# 改善箇所説明図

オイルフィードパイプ

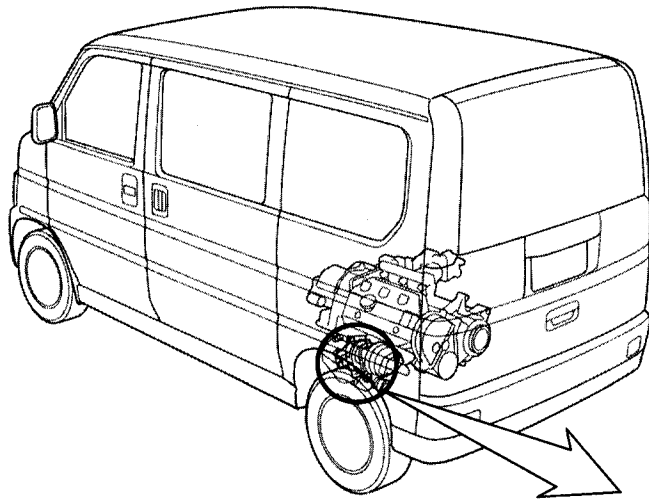
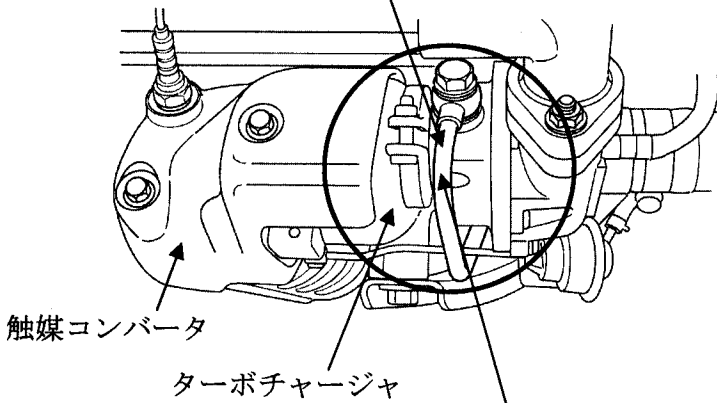
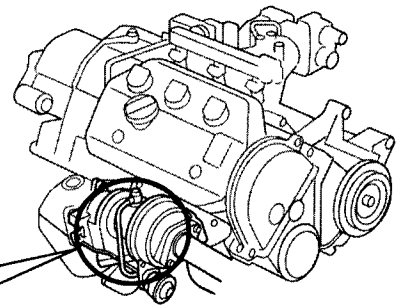
ターボチャージャー付車両において、ターボチャージャーへオイルを供給するオイルフィードパイプの防錆構造及び防水構造が不適切なため、融雪剤散布路の走行を繰り返すとパイプが被水し、錆びることがある。そのため、そのまま使用を続けると、パイプに穴があき、オイルが漏れ、最悪の場合、触媒コンバータに付着して発火し、エンジン部品に延焼するおそれがある。

全車両、オイルフィードパイプ一式を対策品と交換する。

識別：右フロントドア下ヒンジの下側ボルト頭部に黄色ペイントを塗布する。
